**M-FO-079 LICENCIA DE INTERVENCIÓN Y OCUPACIÓN DEL
ESPACIO PÚBLICO**
Versión 7 Acta de mejoramiento 175 de 079 de agosto de 202120 Proceso M-CA-001
DIRECCIÓN DEL TALLER DEL ESPACIO PÚBLICO

OBRA	Intervención para la Rehabilitación del andén de la Calle 17 sur y la carrera 27 del predio con nomenclatura urbana carrera 27 N° 17 – 35 Sur en la Localidad de Antonio Nariño de Bogotá D.C.
DESTINACION	Andén espacio público
URB/BARRIO/DLLO	Santander
PLANO URBANÍSTICO	Sin
ÁREA A OCUPAR Y/O INTERVENIR (m²)	846.72 m2

SE NIEGA la presente solicitud de licencia de intervención del espacio público para la intervención del andén de la Calle 17 Sur y Carrera 27 del predio con nomenclatura Carrera 27 No. 17 – 35 Sur en la Localidad de Antonio Nariño, al señor JORGE ERNESTO GARCIA CORTES identificado con cédula de ciudadanía No. C.C. 79.724.136 de Bogotá D.C., actuando como titular de la solicitud de licencia de intervención y ocupación del espacio público y como

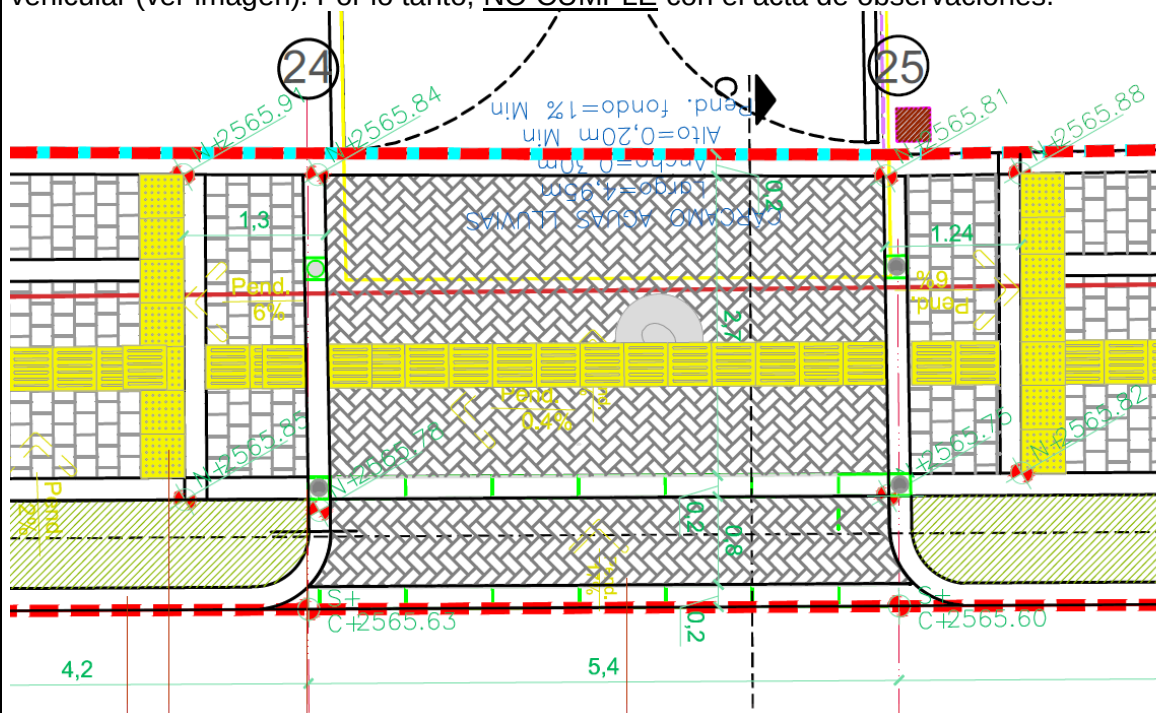
Stándar B5) en el plano SEGOVIA OCTUBRE_2020-PLANTA CR 27 N° 2 de 4, no es la utilizada para los accesos peatonales, y no se encuentra enfrentada con el vado peatonal del frente de la Carrera 27, por otro lado, de acuerdo a la cartilla de andenes, ese tipo de rampas se utiliza para los accesos vehiculares, por lo tanto, se debe revisar el vado peatonal Tipo B 1, el cual se debe ubicar siguiendo las recomendaciones establecidas en la cartilla para este elemento e indicar en los planos el tipo de vado peatonal a utilizar. (...) *En cuanto al acceso a predios y rampas vehiculares se deberá tener en cuenta los siguientes lineamientos:* • *Debe garantizarse la continuidad del andén, en cuanto al nivel y ancho de manera que en los puntos de acceso a predios prime la circulación peatonal respecto.* • *La conformación de la rampa vehicular de acceso a predio se debe ubicar sólo en los casos y sitios que se encuentren aprobados mediante licencia y estudio de tránsito. **El ancho máximo de la rampa debe coincidir con el ancho de acceso vehicular aprobado del predio, sin contar con los elementos de confinamiento de la rampa.*** No se puede corroborar este lineamiento ya que el plano de la licencia de construcción no señala la medida correspondiente. • *El desarrollo de la rampa de acceso debe restringirse a la franja de paisajismo y mobiliario, de forma que no invada la franja de circulación y ésta mantenga siempre el mismo nivel.* • *Cuando el acceso a predio cruza una Franja Circulación peatonal con ancho igual o mayor de 2.50 metros, se deben instalar bolardos con una interdistancia mínima de 0.90 metros medidos desde la base y hasta un máximo de 2.0 metros.* • *Desde el borde de la rampa de acceso vehicular se deben dejar 5.0 metros libre de follaje de árboles para garantizar la visibilidad.* • *Se debe garantizar la durabilidad del material de piso utilizado en todo el acceso vehicular. Se recomienda el uso de concreto fundido y concreto estampado siguiendo las indicaciones técnicas de perfil estructural según las cargas previstas.* • *Las guías podo táctiles tendrán continuidad sobre el andén a lo largo del acceso vehicular al predio sólo cuando este mida más de 5 metros. (...).* La respuesta indica ***“En cuanto al acceso a predios o rampa vehicular se tuvo en cuenta los siguientes lineamientos: Se garantiza la continuidad del andén, en cuanto ancho, además, y teniendo en cuenta el tráfico de la calle 17 y los niveles del proyecto (acceso vehicular), y según lo especificado en la cartilla de andenes de Bogotá, se ajusta la altura del andén a 20cm, por lo tanto, se plantean dos desniveles con rampas suaves al 6% a lado y lado del paso peatonal de la rampa vehicular, con el fin de garantizar el desagüe hacia la vía y evitar empozamientos en el acceso vehicular al predio. - El ancho de la rampa vehicular se establece de***

acuerdo con el ancho de acceso vehicular aprobado donde se encuentran ubicadas las puertas de acceso vehicular, sin contar con los elementos de confinamiento de la rampa (5.10 m). Para verificación de esto se anexa planos en DWG de los diseños de los andenes donde se puede verificar esta medida. De igual forma el plano A11 de licencia de construcción RES 11001-2-20-0097, único plano donde se observan medidas acotadas en esta zona.” Una vez revisado los planos para el diseño del acceso al predio con rampa vehicular por la calle 17 Sur, se verifica que se encuentra aprobado en la Licencia de Construcción No. RES 11001-2-20-0097 del 12-11-2019 expedida por la Curaduría urbana 2, se mantiene el ancho del acceso aprobado (5.10 m) sin contar con los elementos de confinamiento, así mismo se da continuidad en el ancho del andén por toda la calle 17 Sur, sin embargo, se modificó la continuidad del andén en cuanto al nivel, ya que en el ajuste del diseño se propone un desnivel del 6% al lado y lado del paso peatonal de la rampa de acceso vehicular (ver imagen). Por lo tanto, **NO CUMPLE** con el acta de observaciones.

Lo anterior, porque se modifica la altura del paso peatonal a (0.15 m), por lo que debe garantizarse la continuidad del andén, en cuanto al nivel y ancho de manera que en los puntos de acceso al predio prime la circulación peatonal respecto al acceso vehicular, además, debe indicarse el tipo de rampa en el plano de acuerdo al elemento escogido de la cartilla, ejemplo (Rampa Estándar Vehicular B5). Por otro lado, frente al diseño de

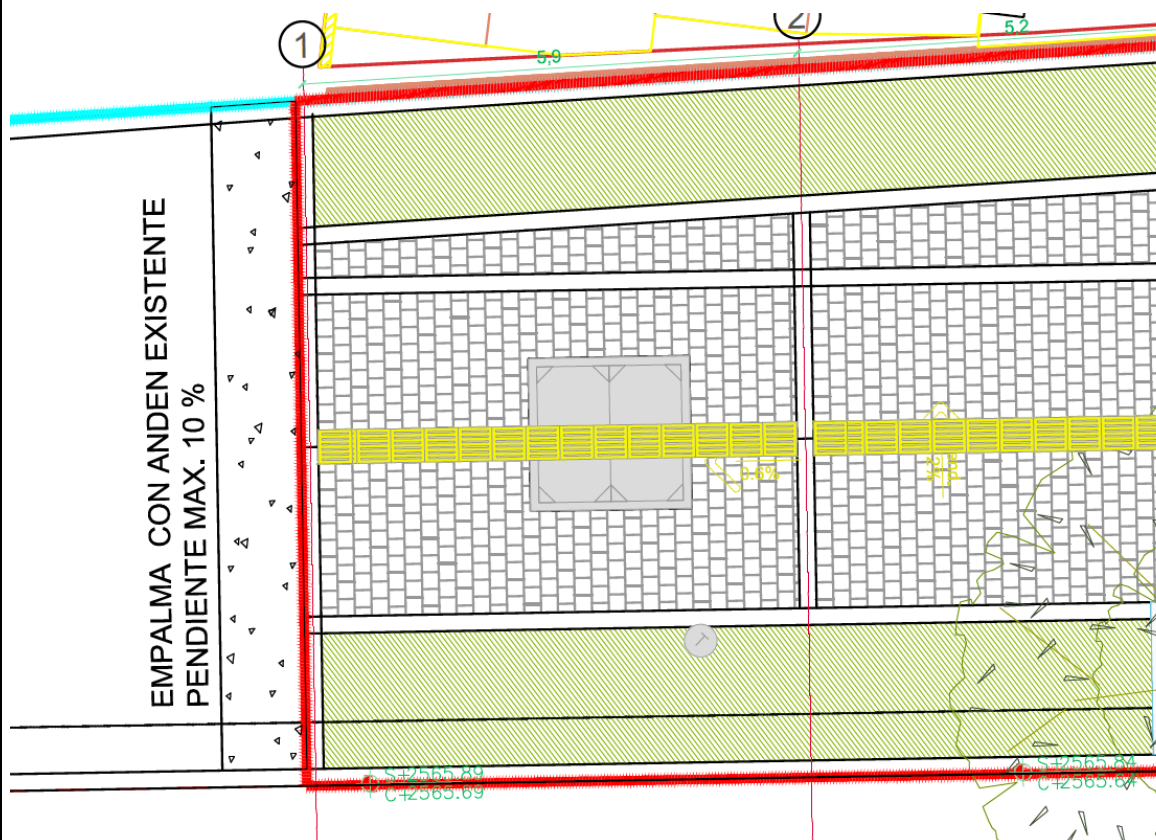
las guías podotáctiles, se debe tener en cuenta la continuidad sobre el andén a lo largo de todo el trayecto ningún elemento debe interrumpir la configuración, continuidad o secuencia de los podotáctiles guía. Como se observa en el diseño del andén de la Carrera 27 las guías podotáctiles se ubican encima de las cajas de inspección de servicios públicos, por lo tanto, **NO CUMPLE** con los criterios de diseño (ver imagen)
